## 九州電力株式会社川内原子力発電所への視察について（報告）

令和4年11月18日  
原子力規制庁

火山部会委員による川内原子力発電所視察後の  
ご質問への回答について

2022年10月21日  
九州電力株式会社

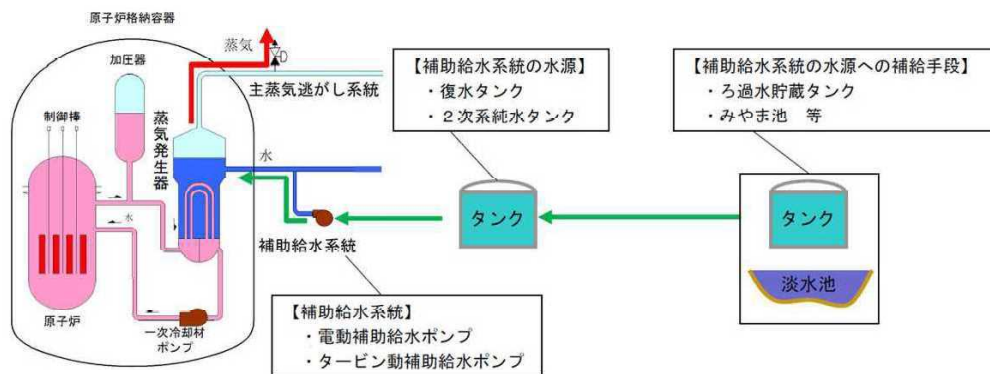
Q1-1. 津波は水だけでなく、大量の泥や瓦礫を含んで押し寄せたり引いたりするが、取水口周辺が泥や瓦礫により埋まったとしても、冷却水を取水できるのか？

取水した海水中のゴミや漂流物が海水ポンプに吸い込まれないよう、海水ポンプ前に流入防止設備（トラッシュレイキ付バースクリーン、ロータリースクリーン）を設置している。なお、流入防止装置は80%程度の閉塞までは許容できるが、押し波によりスクリーンに捕捉されたものも引き波により外れてしまうため、80%程度まで閉塞することは考えにくい。

仮に、流入防止設備又は取水口が泥や瓦礫により完全に閉塞した場合は、海水システムの圧力低下や流量低下等の関連パラメータの警報が発信することにより閉塞を察知し、プラントを手動停止することとしている。

【取水設備の構成（断面図）】

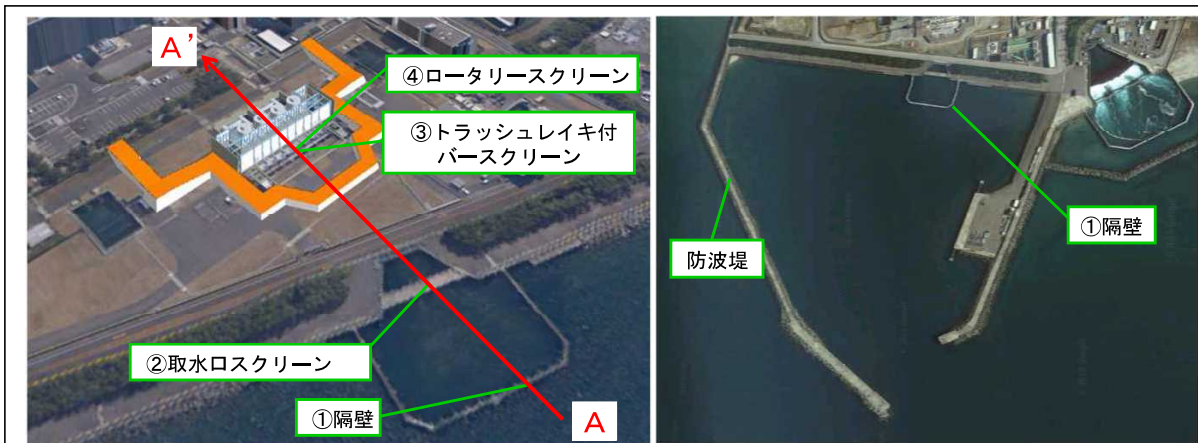
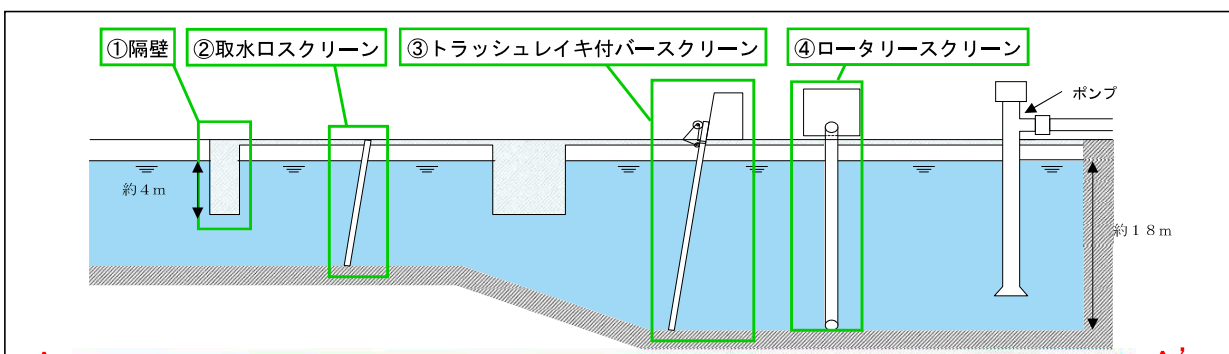
Q1-1. 津波は水だけでなく、大量の泥や瓦礫を含んで押し寄せたり引いたりするが、取水口周辺が泥や瓦礫により埋まったとしても、冷却水を取水できるのか？

- 海水ポンプの運転が継続できない場合は、規定文書に基づき、プラントを手動停止することとしている。
- プラント停止後は海水ポンプの運転が継続できない場合でも動作可能である補助給水系統及び主蒸気逃がし系統を使用し、蒸気発生器2次側による原子炉の冷却が可能であり、プラントの「冷やす」機能は適切に維持される。なお、プラントの「止める」「閉じ込める」機能は、海水ポンプ停止に関わらず適切に維持される。
- また、補助給水系の水源は、復水タンク及び2次系純水タンクを確保している。これらのタンクについては、ろ過水貯蔵タンクやみやま池等からの補給が可能となっており、長期的に冷却を継続することが可能である。

数値シミュレーション結果(高橋ほか(1999)の手法(浮遊砂上限濃度:5%))

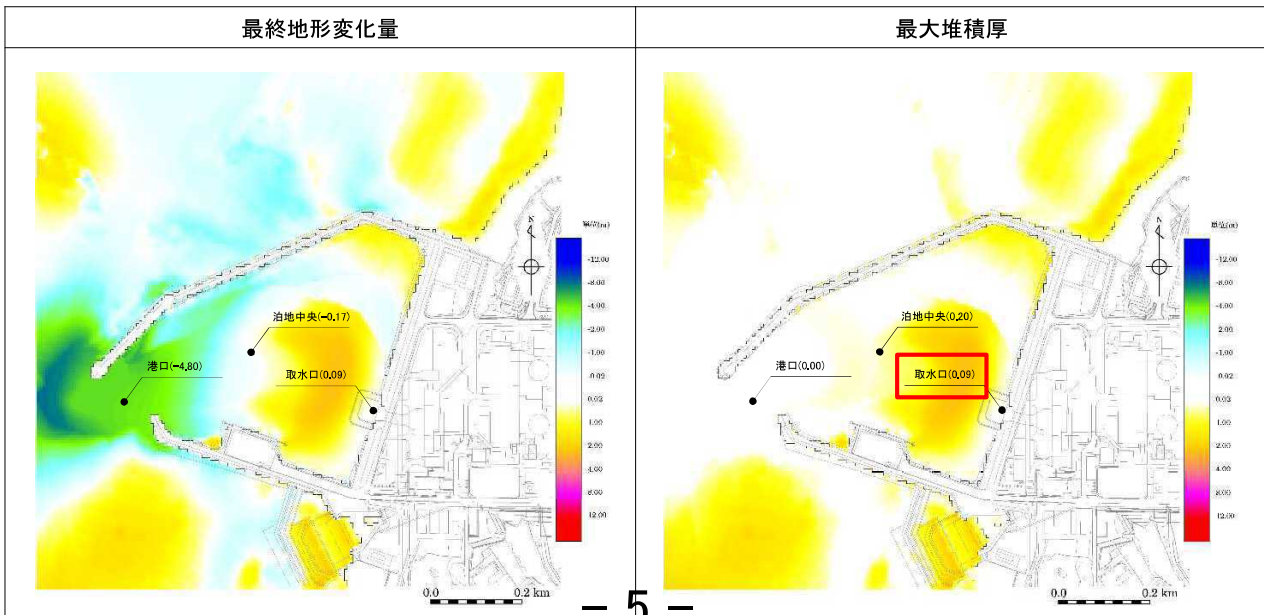
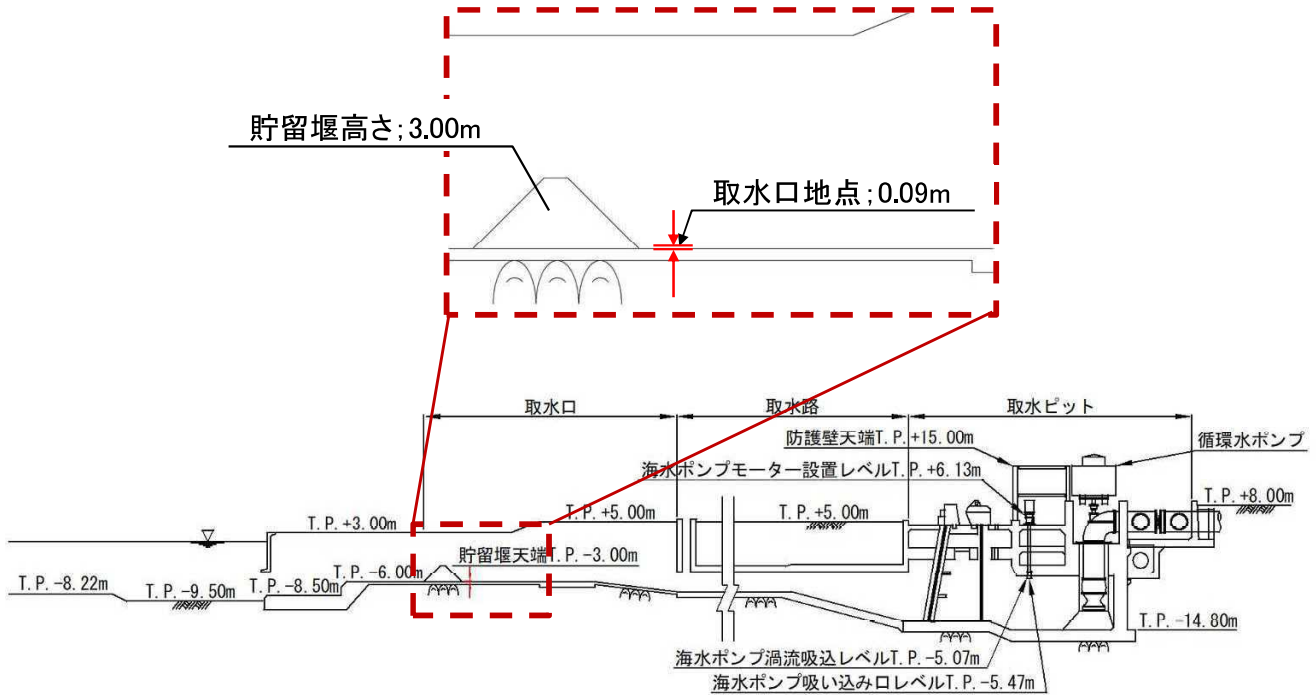
## Q1-2. 土砂移動計算における高橋ほか（1999）の詳細は？

当社既往評価では、基準津波に伴う土砂移動・堆積によって取水口及び取水路が閉塞し、非常用海水冷却系が喪失しないことを確認するため、高橋ほか(1999)の手法を用いて砂移動評価を実施。

なお、シミュレーションに必要なパラメータである流速、初期砂層厚分布、平均粒径は、当社基準津波のシミュレーション及び敷地前面海域の地質調査結果を基に設定している。

P7のシミュレーション結果における取水口地点;0.09mを取水口～取水路縦断面図に図示すると以下の通り。

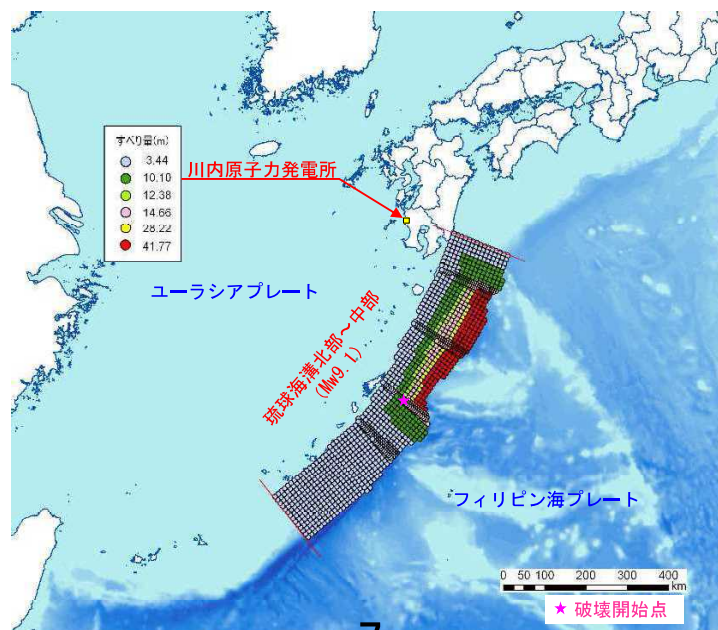
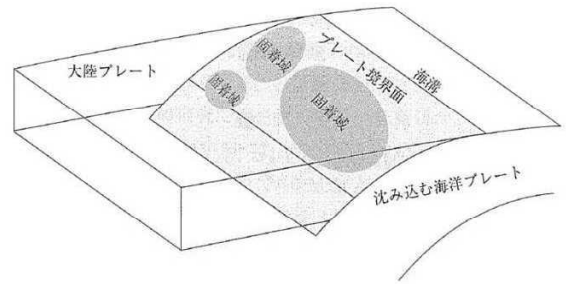
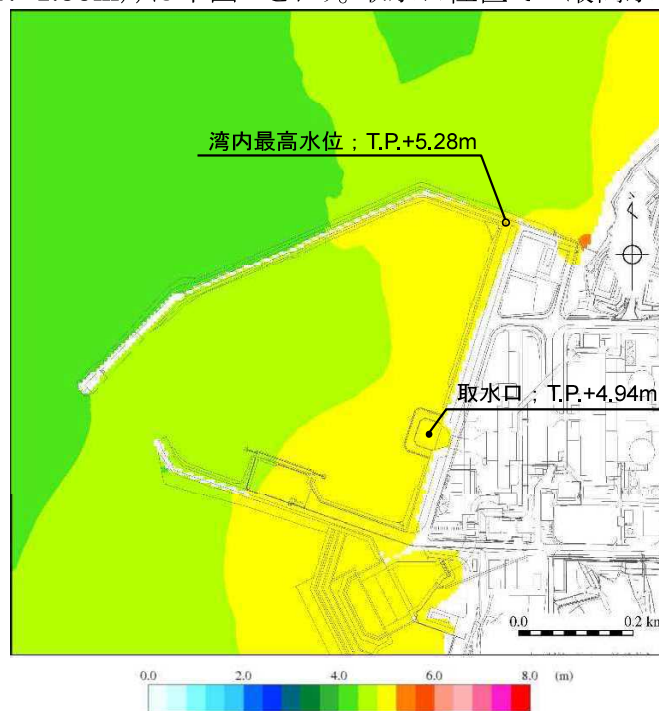
## Q2-1. 基準津波はどのように算定したのか？

A2-1. 施設に最も影響を与える津波（基準津波）として、水位上昇側・下降側ともに、琉球海溝北部～中部のプレート間地震(Mw9.1)を津波波源とする津波を設定している。

基準津波の津波波源については、2011年東北地方太平洋沖地震津波の教訓を踏まえ、現在の知識・データが全てとせず、安全意識として、これを超えることが起こりうるとの観点で設定した。

固着域の分析の結果、琉球海溝において想定される地震の最大規模は、琉球海溝北部及び中部ではMw8.0クラス、琉球海溝南部ではMw8.5クラスと考えられる。しかしながら、十分な不確かさを考慮した津波波源として、領域内にある複数の固着域が連動破壊することを想定し、各領域の全範囲が破壊する規模を想定。

琉球海溝では東北地方太平洋沖地震レベルの固着域は確認されないものの、琉球海溝の海溝軸付近で東北地方太平洋沖地震と同規模(Mw9.1)の地震が発生する場合を想定し、領域境界を越えて琉球海溝北部から琉球海溝中部までの領域が破壊する規模を想定。

基準津波によるサイト周辺の最高水位分布(琉球海溝北部~中部(Mw9.1);上昇側最大ケース、初期水位;H.W.L.(T.P.+1.38m))は下図のとおり。取水口位置での最高水位;T.P.+4.94m。

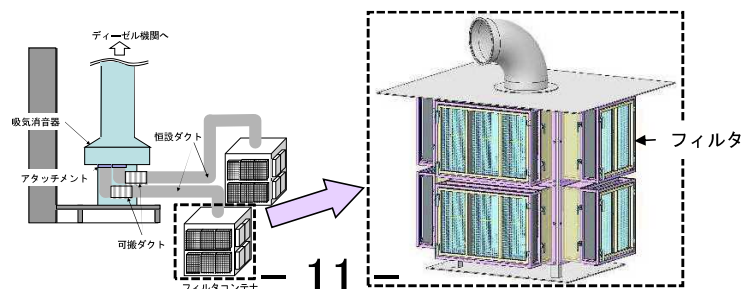
Q3-2. フィルタコンテナを常設すればよいのではないのか？

A3-2. フィルタコンテナは「実用発電用原子炉の設置、運転等に関する規則」の要求事項に基づき、火山対策として配備している。

一方、非常用ディーゼル発電機は、火山含めた様々な事象による外部電源喪失時に発電所内の必要な電力を供給する役割がある。

フィルタコンテナを常設した場合、通常運転時に実施している非常用ディーゼル発電機の起動試験や負荷試験にてフィルタが劣化し、外部電源喪失時に機能を発揮できない可能性があるため、通常時は切り離れた運用としている。
